Verzenddatum		Contactpersoon	Eric Meijer	Bijlage(n)
Zaakkenmerk	2020-000861	Telefoon	0882465637	
Ons kenmerk	D2020-07-006577	E-mail	info@vrhm.nl	
Uw kenmerk		Onderwerp	Conceptbestemmingsplan Energy Hub Waddinxveen	
Uw brief van	10 juni 2020	Locatie	Overslagweg Waddinxveen

Op 10 juni 2020 hebben wij uw verzoek om advies per e-mail ontvangen. Dit advies betreft Conceptbestemmingsplan Energy Hub Waddinxveen. Het voornemen is een tankstation met een LNG- CNG- en waterstofinstallatie (DCB Energy Hub) te plaatsen aan de Overslagweg te Waddinxveen.

Bijlage 1: Adviesrapport

Figuur 3. Bevolkingsgebieden rond de inrichting

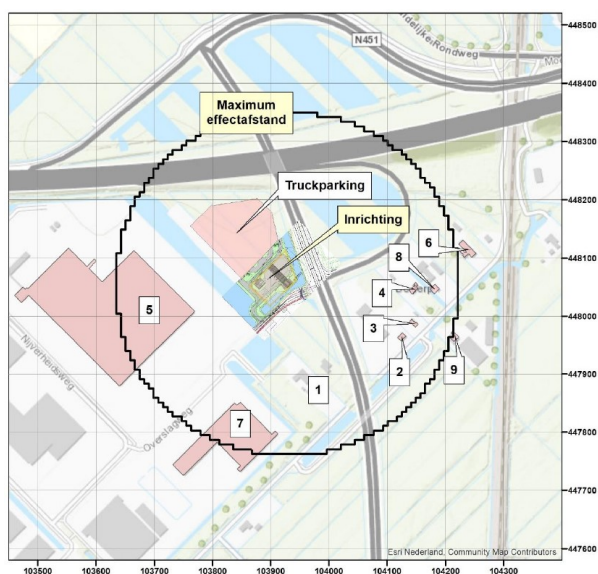
De maximum effectafstand gaat over diverse gebouwen heen en over de A12.

Figuur 4. Plaatsgebonden risicocontouren

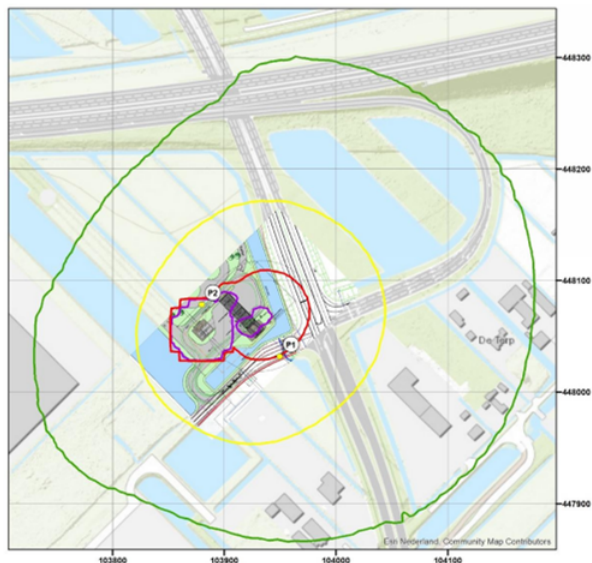
De contour voor de grenswaarde van het Pr van 10-6/jr ligt gedeeltelijk buiten de inrichting. Binnen de contour bevindt zich geen gebied dat bestemd is voor (beperkt) kwetsbare objecten.

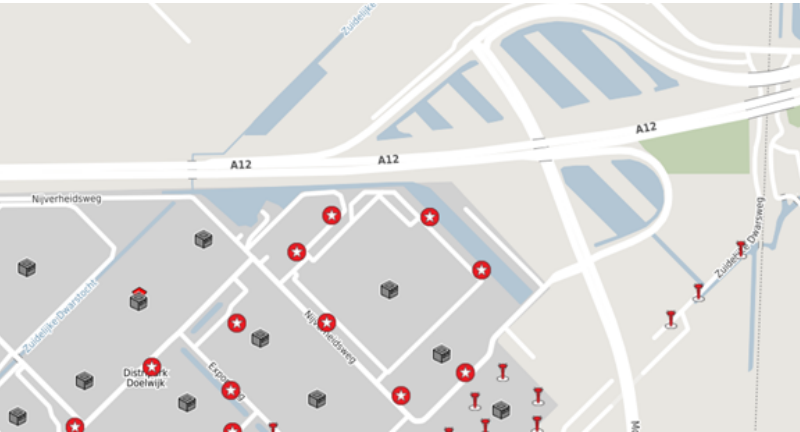
Rampenbestrijding	
	Vanuit de ingediende aanvraag blijkt echter niet of voldaan wordt aan de afmetingen die gesteld worden aan calamiteitenroutes. Onduidelijk is of: ◦ De wegen binnen het plangebied minimaal 4,5 meter breed zijn (minimale verharding breed 3,25 meter) en een vrije hoogte van 4,2 meter hebben. ◦ De wegen (inclusief bruggen) een asbelasting van 100 kN aan kunnen (NEN 1008, klasse 30). We adviseren bij afwijkingen van de CROW richtlijnen, het Bouwbesluit 2012 en Landelijke handreiking Bluswatervoorzieningen en Bereikbaarheid, de Veiligheidsregio Hollands Midden om advies te vragen tot het beschrijven en uitvoeren van maatwerkvoorschriften.
Opkomsttijd	De opkomsttijd van de brandweer naar het plangebied wordt overschreden. De wettelijke norm bedraagt 11-13 minuten voor gebouwen met een winkelfunctie (gebruikt als reverentie). Er is een gemiddelde overschrijding van de opkomsttijd van circa 3-5 minuten. Conform lid 2 van artikel 3.2.1. van het Besluit veiligheidsregio's kan voor bepaalde locaties gemotiveerd een andere opkomsttijd worden vastgesteld. In deze specifieke situatie adviseren wij u gezien de geringe overschrijding en reeds voorgenomen brandveiligheidsmaatregelen de langere opkomsttijd te accepteren. Met de brandveiligheidsmaatregelen wordt bereikt dat de aanwezige personen minder afhankelijk zijn van de brandweerinspanningen.

Bluswater	Om een goede bestrijding van het plangebied mogelijk te maken is voldoende bluswater nodig.  De huidige bluswatervoorzieningen staan op deze afbeelding. De primaire bluswatervoorziening is nog niet geprojecteerd in het plangebied. Graag ontvangen wij te zijner tijd een voorstel met de projecteringstekeningen van de brandkranen en eventuele andere bluswaterwinmogelijkheden, inclusief de gereserveerde opstelplaats van het brandweervoertuig. In basis schrijft het Bouwbesluit een

Rampenbestrijding	
	primaire bluswatervoorziening voor binnen 40 meter van de toegang van een gebouw. Omdat dit praktisch vaak niet haalbaar is, denkt de brandweer graag mee in oplossingen vanuit een risicogerichte aanpak. Indien het niet haalbaar blijkt te zijn, gaat de brandweer hierover graag met u en het drinkwaterbedrijf in gesprek. Ook de benodigde secundaire bluswatervoorziening ziet de brandweer graag op een nader moment ter advisering voorgelegd. Voor een snelle bestrijding is het wenselijk de bluswaterwinplaats binnen een afstand van 160 meter vanaf de opstelplaats te situeren. In de situatie dat onvoldoende bluswater aanwezig is kan de brandweer, in gezamenlijkheid met de andere hulpdiensten, alleen inzetten op de beperking van effecten.
Slachtoffers	Uitgegaan wordt van zelfredzame personen. Aandachtspunt is dat vrachtwagenchauffeurs in de vrachtwagencabine kunnen overnachten en wanneer de wettelijk vereiste rusttijden genomen dienen te worden.
